Por la cual se decide un Recurso subsidiario de apelación interpuesto contra la Modificación de la Licencia de Construcción n°. 14-2-1433 del 10 de enero de 2017, expedida por el Curador Urbano 2 de Bogotá D.C.

### EL SUBSECRETARIO JURÍDICO DE LA SECRETARÍA DISTRITAL DE PLANEACIÓN

Que las señoras María José Gómez Herrera, María José Herrera viuda de Gómez y María del Pilar Gómez de Ayerbe, identificadas con la cédula de ciudadanía número 41.646.555, 20.026.638 y 41.588.334, respectivamente; actuando en nombre propio y en calidad de Representantes Legales de la sociedad INVERSIONES GÓMEZ HERRERA Y CIA SCA con NIT 900191664-3, mediante radicación n°. 16-2-3390 del 9 de septiembre de 2016 presentaron ante la Curaduría Urbana 2 de Bogotá D.C. solicitud de Modificación de la Licencia de Construcción n°. 14-2-1433 del expedida el 11 de diciembre de 2014 y ejecutoriada el 22 de enero de 2017, para el proyecto denominado EDIFICIO CALLE 87, ubicado en la CL 87 11 A 64.

Imágenes parciales del plano 7/4-5

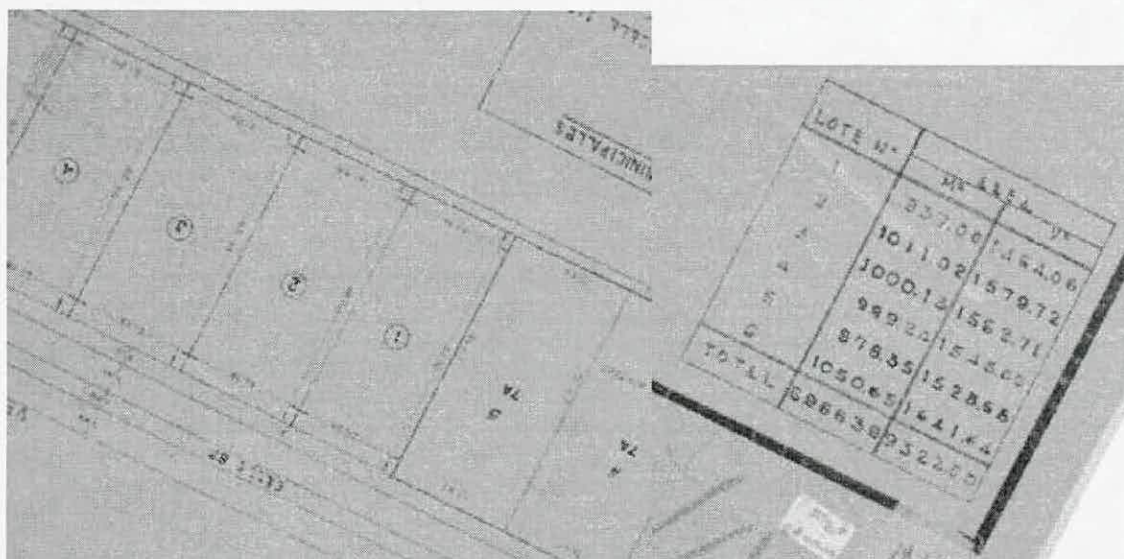
*En relación con el primer argumento del recurrente, sobre la supuesta invasión del espacio público, debemos empezar por señalar que el predio de la CL 87 11 A 64, se encuentra al interior de la urbanización La Cabrera que cuenta con plano aprobado No. 7/4-5, lote 2, manzana 7, aprobado con los siguientes linderos y áreas:*

Observado los planos que forman parte de la modificación de la licencia de construcción, 14-2-1433 en especial el plano cero (0), se puede apreciar que los linderos del predio objeto de la modificación se ajustan a los linderos descritos en el plano urbanístico No. 7/4-5 Urbanización La Cabrera.

Igualmente, se puede observar que en el plano aprobado 7/4-5 de la Urbanización La Cabrera, no se indican (sic) la zona de ronda, ni la zona de manejo de preservación

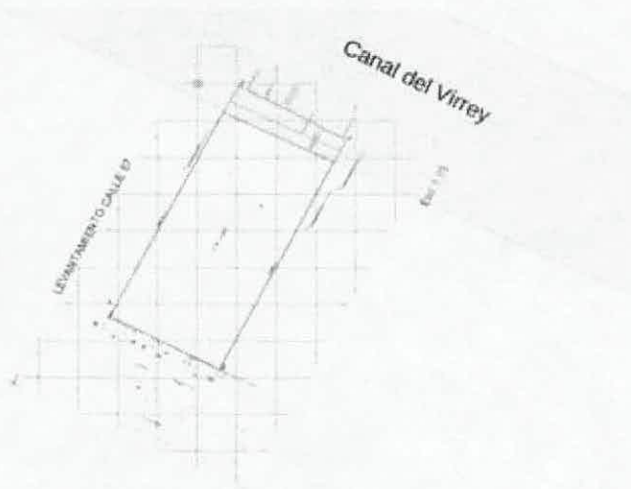
*"Dando alcance al memorando 3-2017-07452 (proceso 1195451), se realizó el ejercicio de observar en la Base de Datos Geográfica Corporativa –BDGC- el archivo magnético que se recibió con el memorando 3-2017-07127 y al respecto se comunica: Teniendo en cuenta que el memorando 3-2017-07152 manifiesta que esa Dependencia necesita del concurso de esta*

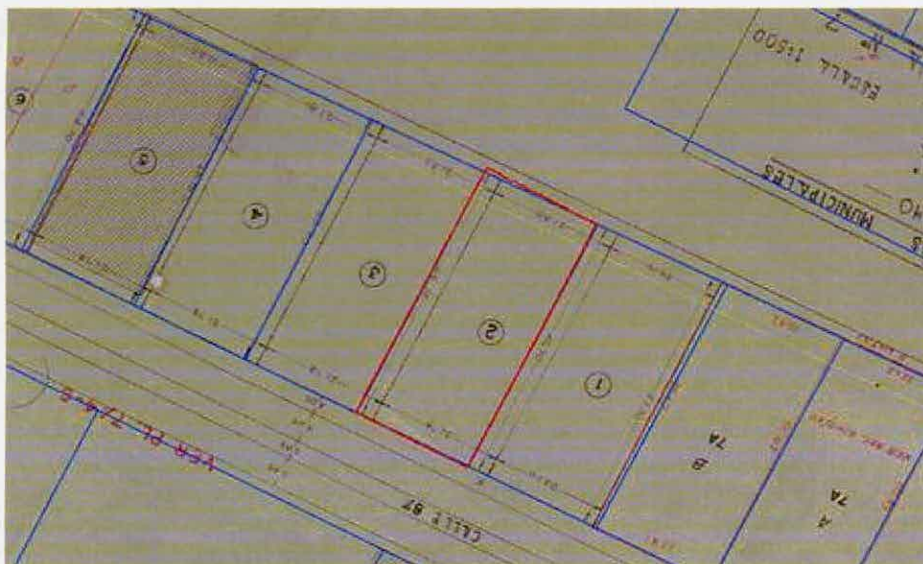
*Que una vez montadas estas coordenadas sobre la información que contiene el plano de la Urbanización La Cabrera 7/4-5, que hace parte de la Geodata base corporativa de la Secretaría Distrital de Planeación, se pudo apreciar que el lote No. 2, presenta una sobreposición con la zona de manejo y preservación ambiental del Canal del Virrey, de lo cual se obtuvo la siguiente imagen:*

*Para el estudio se han tomado los linderos establecidos en el plano original de la urbanización, teniendo en cuenta que éstos son los mismos previstos en la Modificación de la Licencia Vigente No. 14-2-133 del 10 de enero de 2017, de los que ya nos habíamos referido anteriormente, y no los del certificado de tradición y libertad, que presentan una dimensión mayor.*

*De esta forma se puede conocer que, para respetar la zona de manejo y preservación ambiental del Canal del Virrey se hace necesario prever retrocesos 2.44 metros en el costado occidental y de 2.43 metros en el costado oriental, contra el lindero norte del predio en donde se encuentra el Canal, indicados en el levantamiento topográfico del señor Baquero, con respecto a las medidas originales del plano urbanístico.*
